Ansökan om bygglov för uppförande av balkonger mot gård, Bjälken 20, Lundagatan 31, Södermalm

Förslag till beslut

Ansökan om bygglov för uppförande av balkonger mot gård avslås med stöd av 9 kap. 30§ plan- och bygglagen, PBL.

Planritning som visar de två raderna med balkonger. Måtten skiljer sig åt. Infästning görs nära utskjutande trapphus. Vanligtvis väljs inåtgående dörrar för att förbättra möblerbarheten på balkongen.

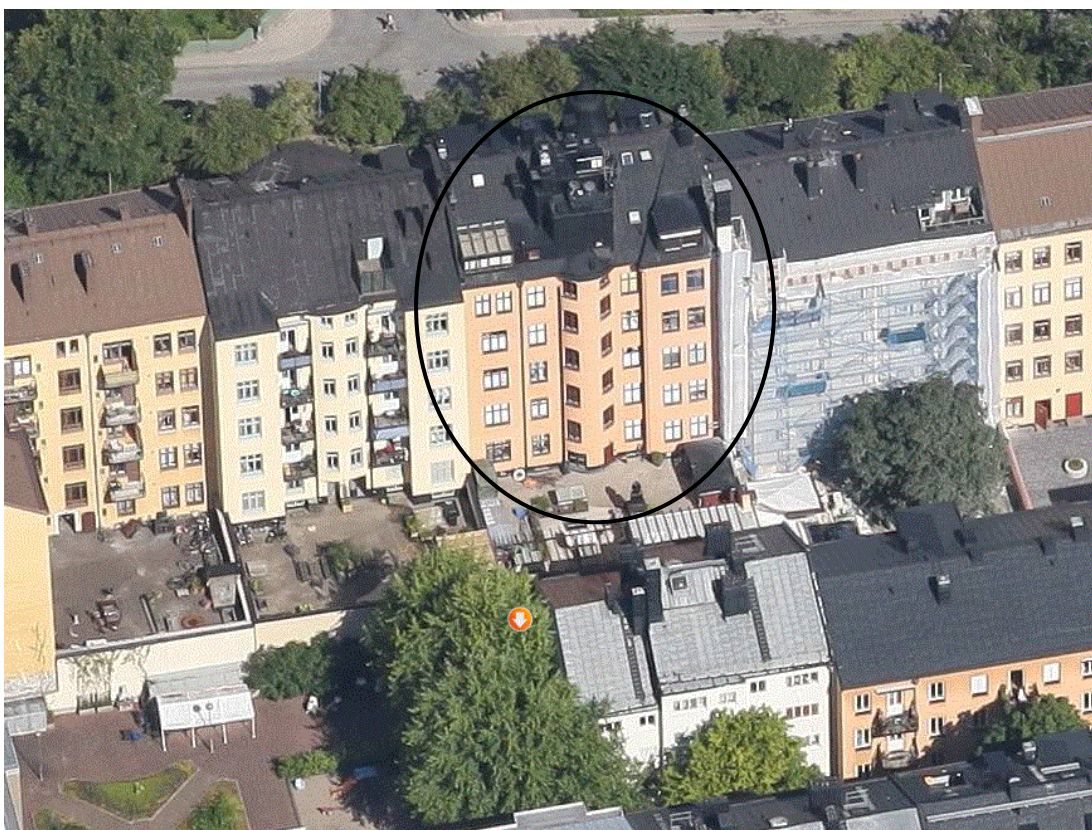
Enligt *Vägledning Balkonger* är en balkong med djupet 1400 tillgänglig om det finns en dörr med minsta öppningsmått av 0,8 m. Balkongen behöver inte vara djupare för att vara tillgänglig. Att välja inåtgående dörrar är ett sätt att förbättra möblerbarheten och göra balkongen mer användbar.

Gårdsfasad som visar de föreslagna två balkongraderna. De lägst sittande balkongerna har ett djup av 1000 mm. De ovanför har djupet 1600 mm. Balkongerna har inte samma längd i de båda raderna och är osymmetriskt placerade samt placerade intill utskjutande trapphus.

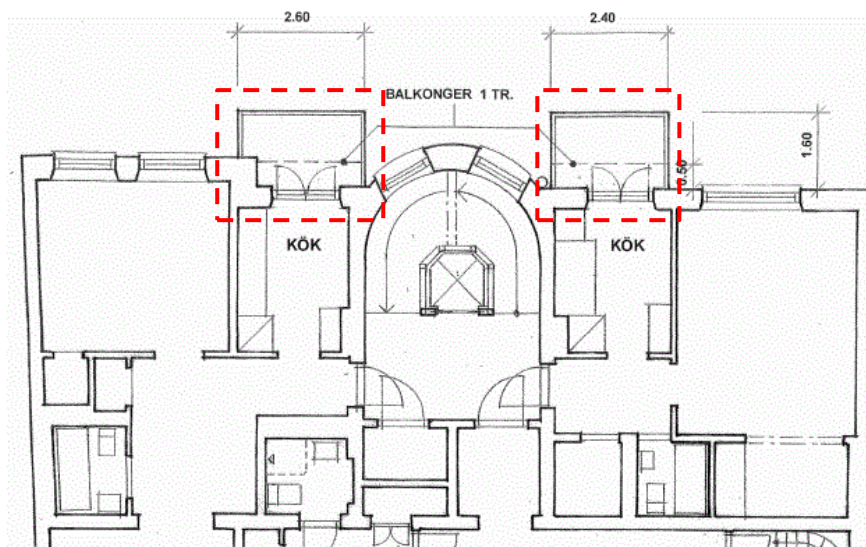
Åtgärden strider mot *Vägledning Balkonger* som antogs av Stadsbyggnadsnämnden 2013. Djupet överskrider det mått som är lämpligt för balkonger i stenstadens traditionella byggnadskvarter. En utskjutande balkong orsakar sämre ljusförhållande för underliggande bostad. Alltför djupa balkonger blir också oproportionerliga på fasaden. Svårigheten att få till en lämplig infästning brukar också bidra till att ett djup av 1200 - 1400 mm är lämpligt för att skapa en bra helhetslösning. I aktuell ansökan föreslås ett djup av 1600 mm. Balkongerna i de två raderna har inte samma längd och är inte placerade symmetriskt i förhållande till fönsteraxeln. Placeringen har gjort intill utskjutande trapphus vilket bör undvikas enligt vägledningen.

Material i plattan föreslås bli en lättkonstruktion med strängpressade aluminiumprofiler. Dragstag bär konstruktionen. För särskilt värdefull bebyggelse förordas i *Vägledning Balkonger* en lösning med gjuten platta med slät undersida med ingjutna balkar för att inte minska det kulturhistoriska värdet på den äldre bebyggelsen.
